**Review van het integriteitsonderzoek van de put
ROW2 mei 2021**

EP202104200659

**Eindrapport
30 juni 2021**

Dit rapport is een review op de meet-gegevens en op het rapport (van de NAM) dat de gebeurtenissen analyseert die hebben geleid tot het sluiten van de injectieput ROW-2 als een Twentse afvalwater-injectieput. De review is bedoeld om Staatstoezicht op de Mijnen, adviesorgaan van het Nederlandse Ministerie van Economische Zaken en Klimaatbeleid, bij te staan bij de beoordeling van dit rapport (van de NAM), en om inzicht en richtlijnen te verschaffen voor zijn aanbevelingen aan de exploitant (de NAM). Deze review geeft antwoord op een reeks vragen die door het ministerie (SodM?) zijn gesteld bij de aanvraag van deze review.

Bijlage IV. - Figuur met de locaties van de vervormingen van de buizen die tijdens de levensduur van de ROW-2-injector zijn vastgesteld

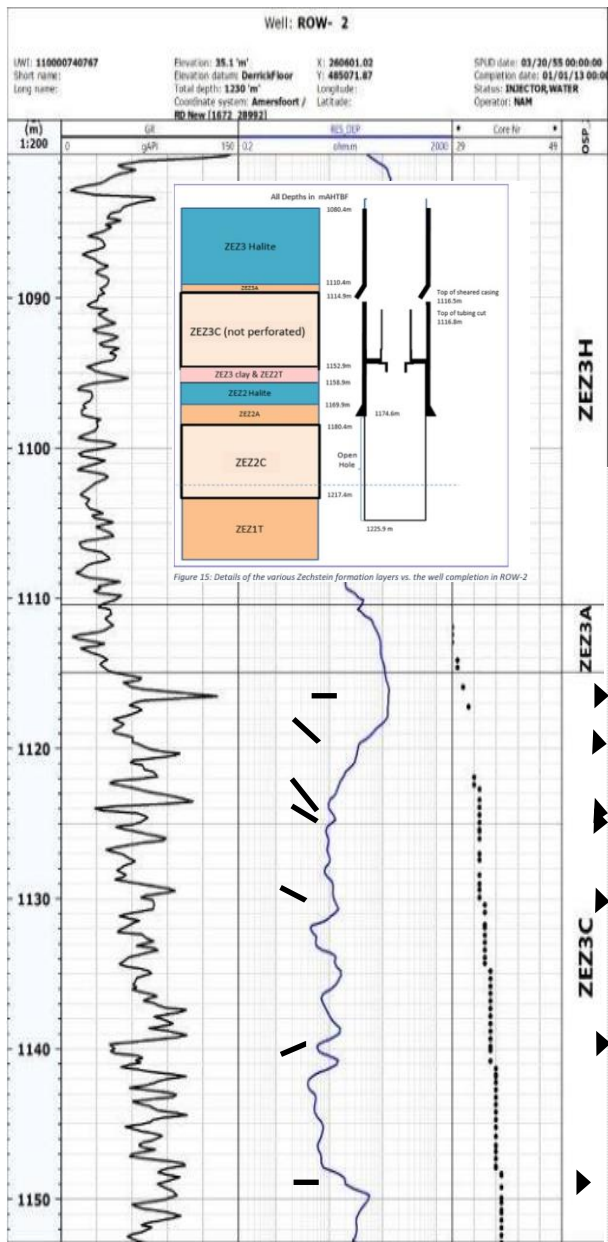
Een Appendix toont de ROW-2 put opbouw, en de plaatsen van buisvervormingen van de tubing en de lagen van de formatie rond het kritieke interval van de ROW2 put.

Bijlage IV. - Figuur met locaties van gedetecteerde buisdeformaties gedurende de levensduur van de ROW-2 injector
